FORD 4R100

FALLA DEL DIODO DE INTERMEDIA

Figura 1

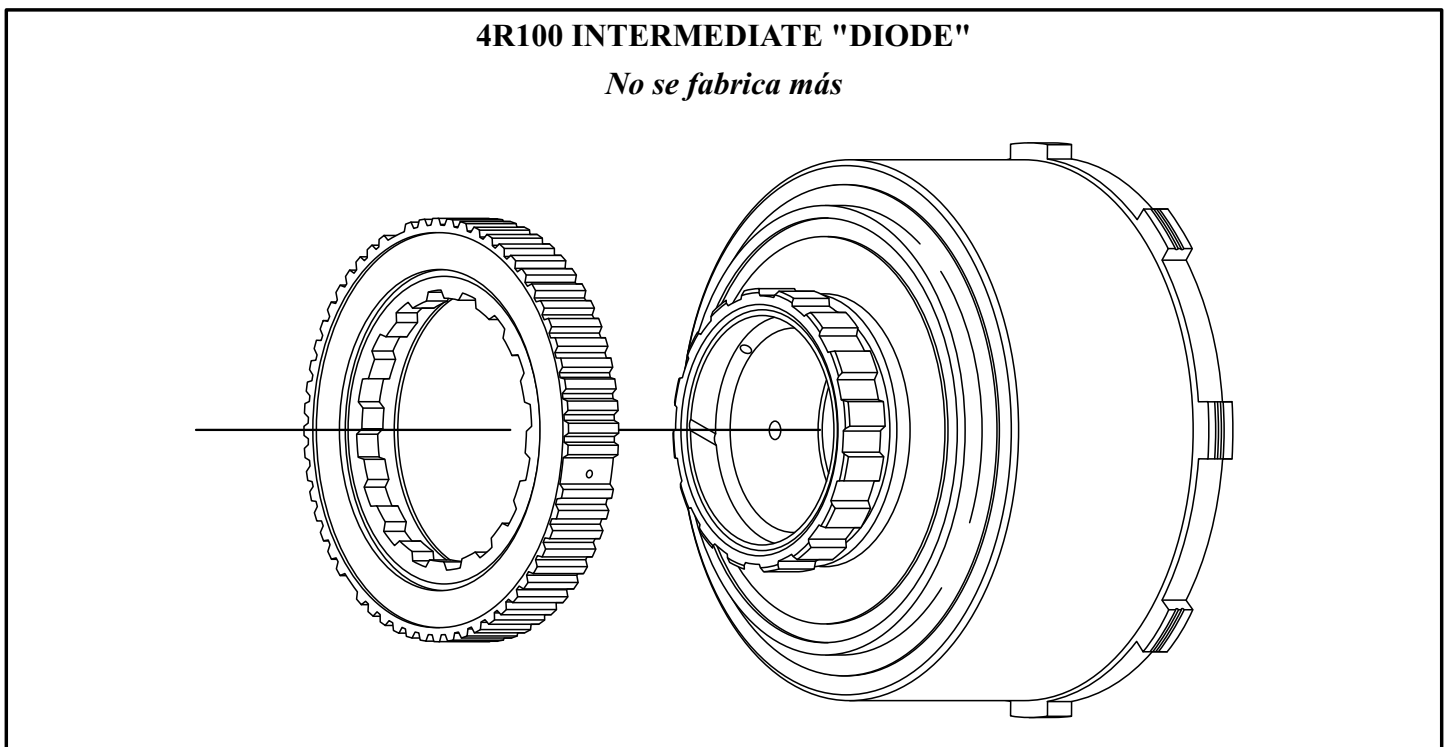
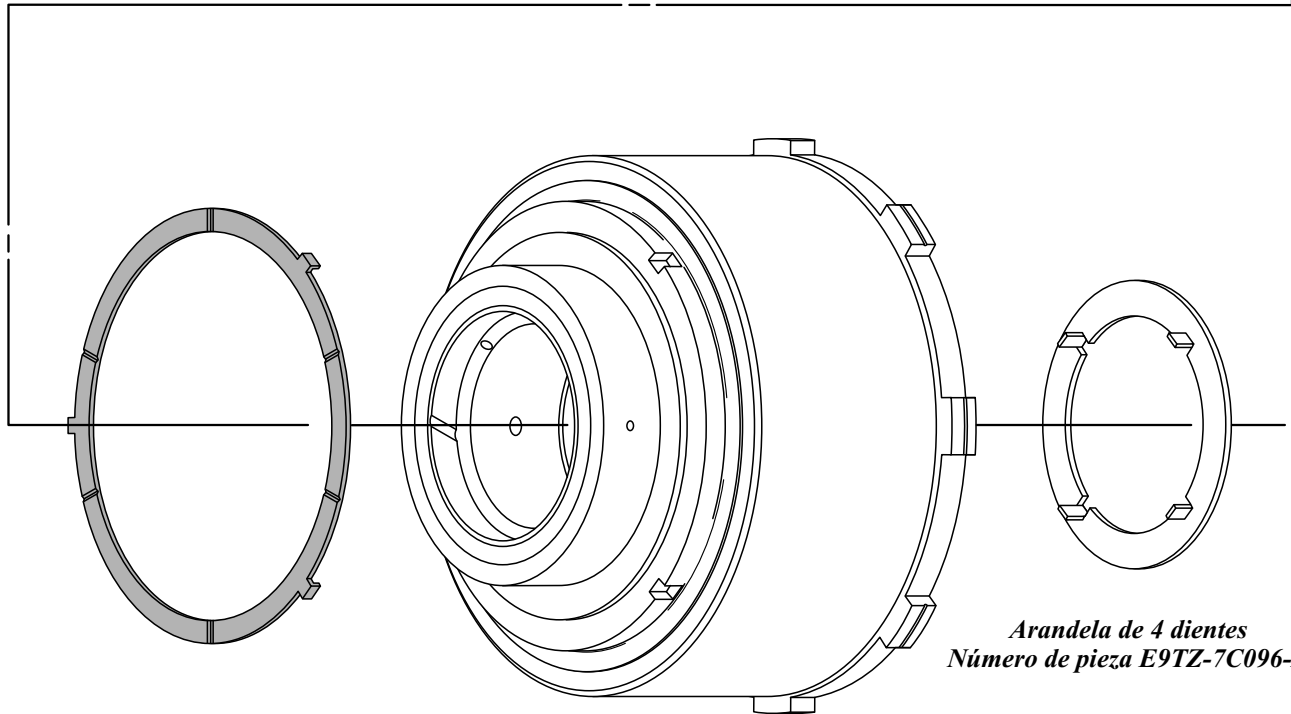
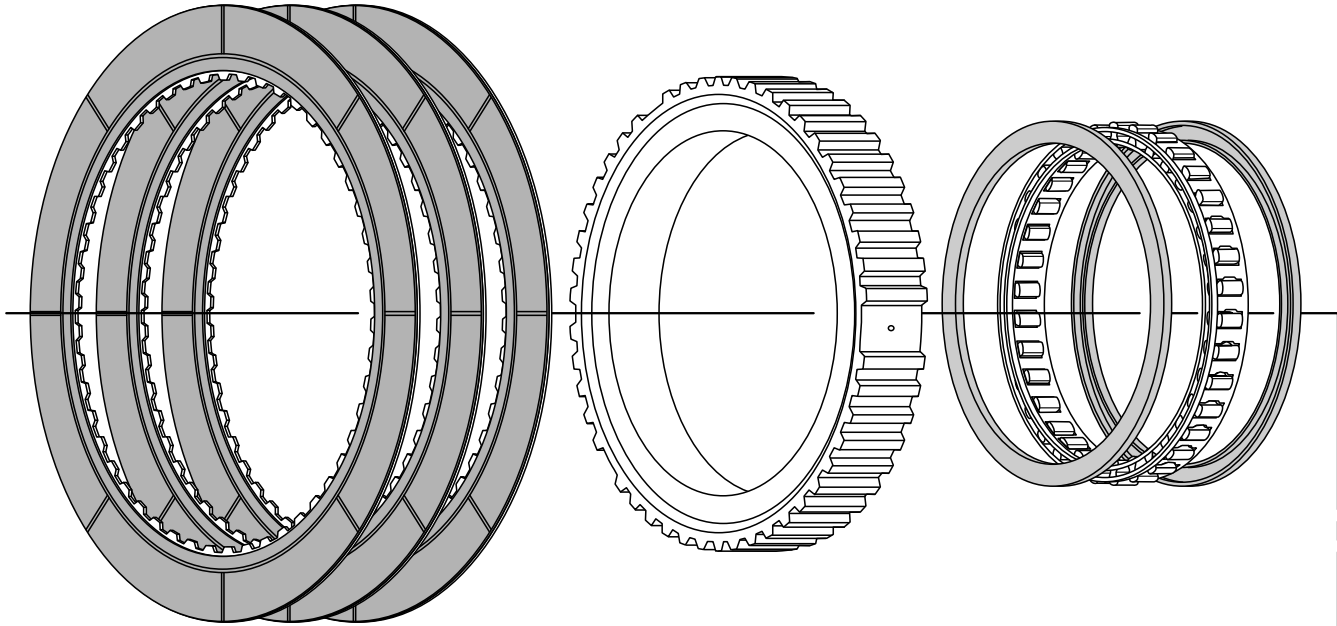
QUEJA: Algunos modelos equipados con la 4R100 puede exhibir falla prematura del diodo de intermedia o rueda libre, el cual fue introducido e instalado en modelos del 2001 y es ilustrado en la Figura 1.

CAUSA: La causa puede ser más que los factores de carga o torsión.

CORRECCIÓN: El diodo ya no es re-emplazable por la Ford motor company, el nuevo número de pieza reemplaza todos los niveles de diseños previos e incluye la cubierta del tambor de directa, la rueda libre de intermedia, corredera externa a la arandela del tambor de directa y de los platos de intermedia. Todos los diseños previos están ilustrados en la figura 2, con sus números de piezas originales. Los embragues de fricción de intermedia tienen que ser re-emplazados porque los dientes en la corredera externa entre el diodo y la rueda libre son diferentes.
